PHILIPS *Service*

AG 2231/00/32

AG 2231

Modification intervenue en cours de fabrication.

TGR 756

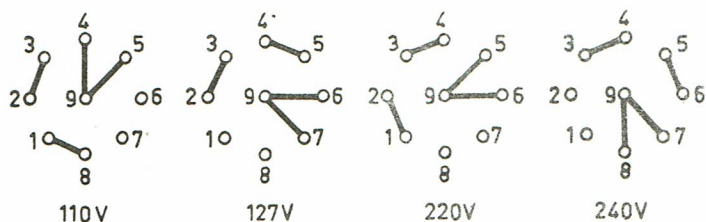
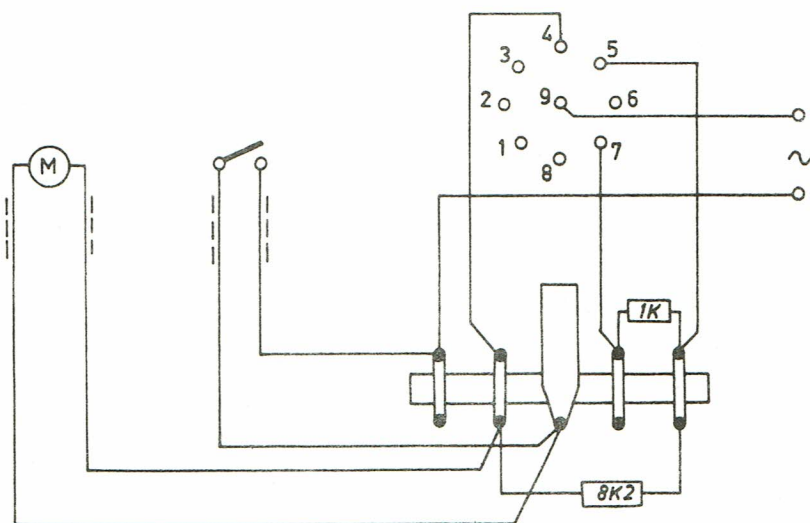
A dater de l'indice AH-05 (n° matricule 295 521), le moteur 6,3 V est remplacé par un moteur 110 V.

<u>A supprimer</u>	<u>A ajouter</u>
Moteur	4822 194 00179	4822 194 00233
Transformateur	4822 084 00078	----
Résistances	E001 AD/A1K2	B8 305 08B/8K2 902/1K
